文 書 名 全面改正版「木造校舎の構造設計標準(JIS A 3301)」セミナーについての質疑

発 行 元 公益財団法人 日本住宅・木材技術センター

公 開 日 平成27年 9月 7日

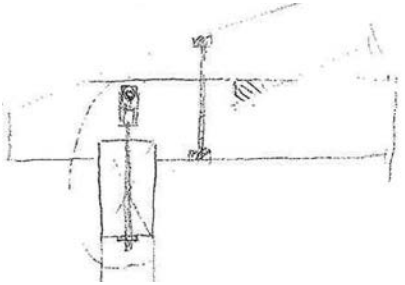
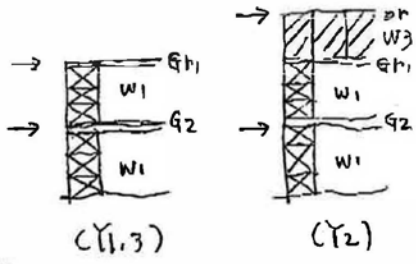
NO	質問内容	回答
13	<p>新しく別形状の金物でも必要耐力が確保出来れば使用しても良いのでしょうか？</p> <p>また、この金物は認定品ではなく、木質構造接合部設計マニュアルに従い求めた製作金物を使用してもいいのでしょうか？</p>	<p>No. 12 と同じ</p> <p>No. 8 と同じ</p>
14	<p>面材耐力壁は合板以外でも良いのでしょうか？例えばMDFを使用してもよろしいでしょうか。</p>	<p>使用不可です。耐力壁は試験成績書の仕様の通りとしてください。</p>
15	<p>面材耐力壁をJISと同じ仕様で行う場合、29.6kn/mとして計算して良いのでしょうか。</p>	<p>試験成績書に記載の仕様を順守した上で、許容応力度計算書に試験成績書を添付すれば適用可能だと考えます。ただし、最終的には建築確認検査機関の判断によります。</p>
16	<p>筋かい耐力壁の柱頭部分で筋かい部材と150mmの芯ずれが生じています。芯ずれを無くした方が応力的に有利ではないかと思いますが、芯ずれさせる理由を教えてくださいませんか。</p>	<p>筋かい耐力壁は、圧縮筋かいの斜めの胴突き部分で圧縮力を柱に伝達させていますが、伝達の際にせん断の余長が必要なため、150mmの芯ずれを設けています。この芯ずれにより終局時に筋かい端部のめり込み変形と柱上部の捩れせん断破壊しながらの変形が生じるため、耐力壁の靱性が確保されています。</p>
17	<p>500㎡以下の建物の場合、構造計算まで必要ないとの事ですが、基礎は建築基準法告示1347号の仕様となります。通常の住宅に比べ荷重も重くスパンも大きい校舎の場合、そのまま適用してもよろしいのでしょうか。</p> <p>アンカーボルトの径が大きいため、1347号の仕様では基礎が収まらないと考えます。基礎のみ検討する必要があるのであれば、概算建物重量のようなものはないのでしょうか。</p>	<p>告示1347号の仕様は住宅程度の規模の木造用基礎です。JIS A 3301の耐力壁を使用する場合は、別途基礎の構造計算を行って下さい。</p> <p>概算建物重量のようなものはありませんので、床や屋根、壁の固定荷重と積載荷重を記載しているので、そこから概算重量を算出して下さい。</p>
